工程指示 / 要求簡箋(E.I.)

工程指示編號：EI / 1472 / 20 修改版次：C  
 工程編號：J851 工程名稱：青衣明翹匯住宅  
 工程項目：大貨試模窗  
 收件人：生統 發件人：Leung Hin Wai 日期：19/02/2020

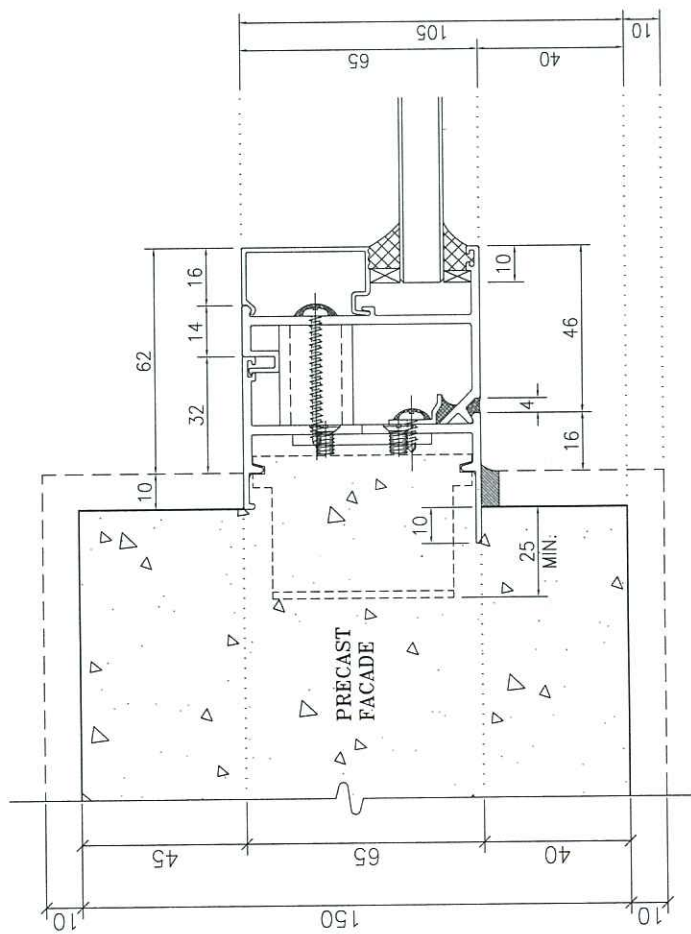
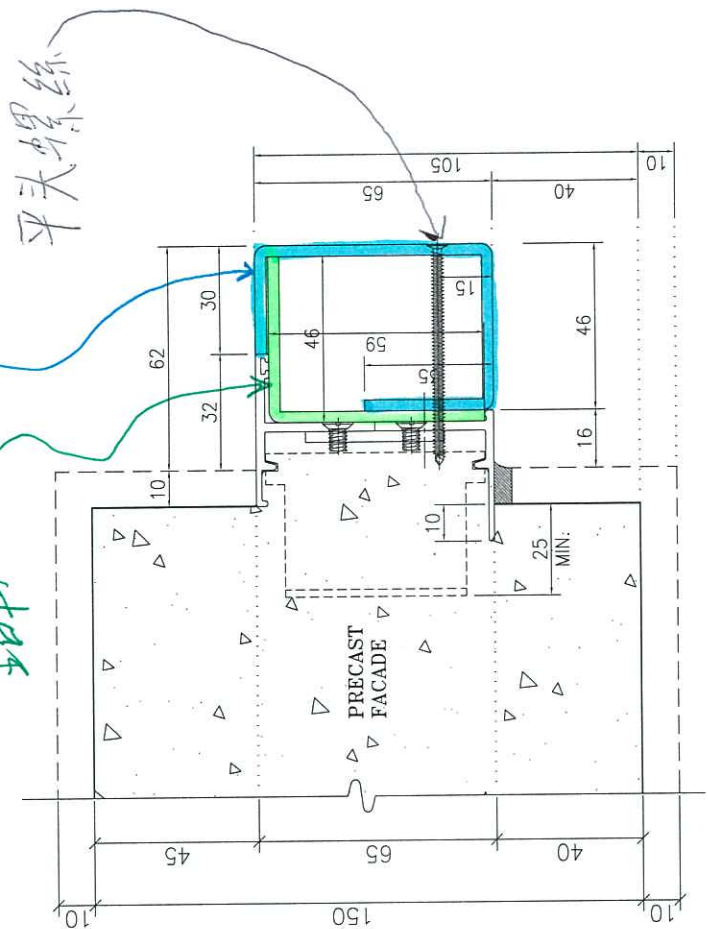
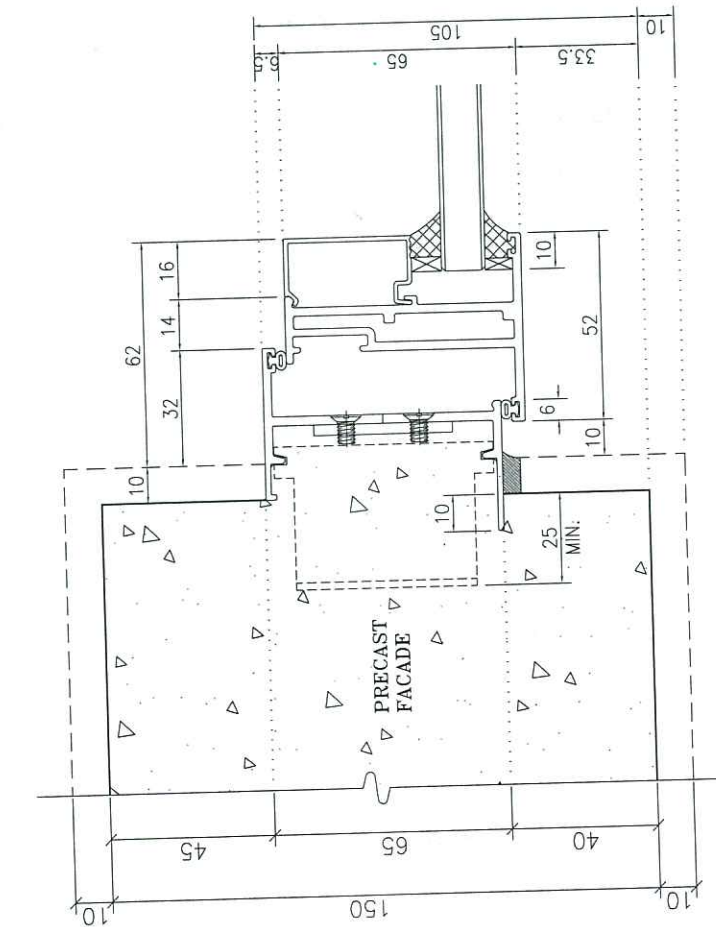
**EI1489、EI1490、EI1492 和 EI1493 是試模窗之 EI。**  
 現提供替代方案，作加工用。

用鋁板摺成

鋁角

替代方案

原設計

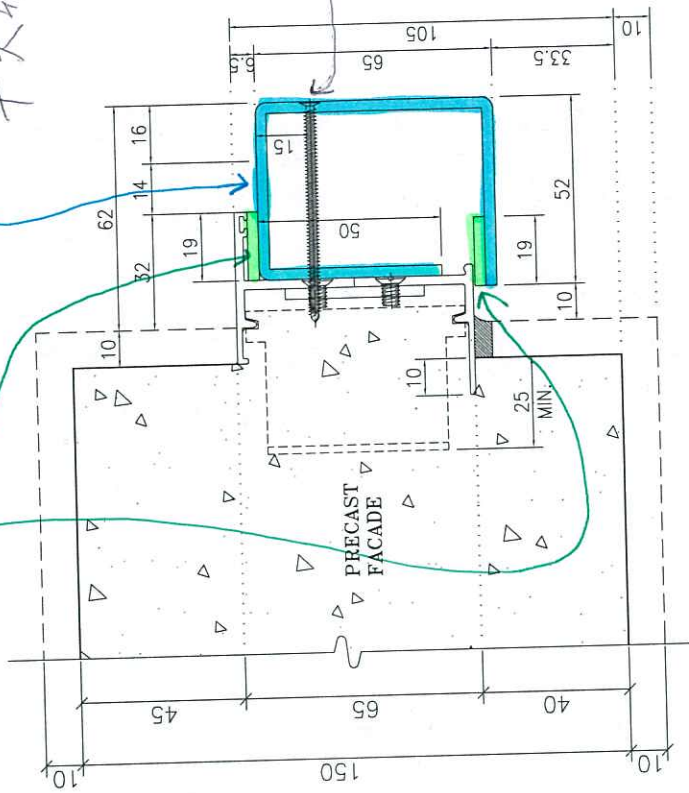
用鋁板擋成

鋁墊住

可點鋁焊定位

平頭螺絲

原設計

替代方案

窗玉角位可加鋁角和平頭螺絲固定
